ECE/TRANS/WP.29/2007/2/Corr.1
27 February 2007

ПРЕДЛОЖЕНИЕ ПО ДОПОЛНЕНИЮ 4 К ПРАВИЛАМ № 13-Н

(Торможение)

Исправление

ДИАГРАММА 1

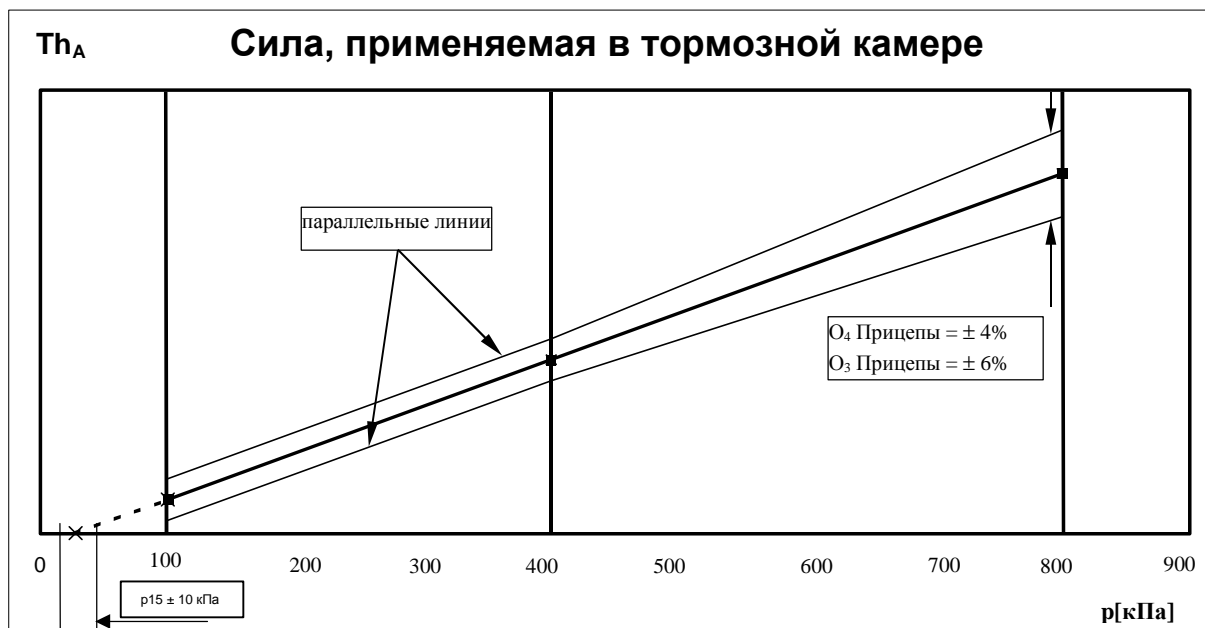
Приложение 19, диаграмма 1, существующую диаграмму заменить следующей:
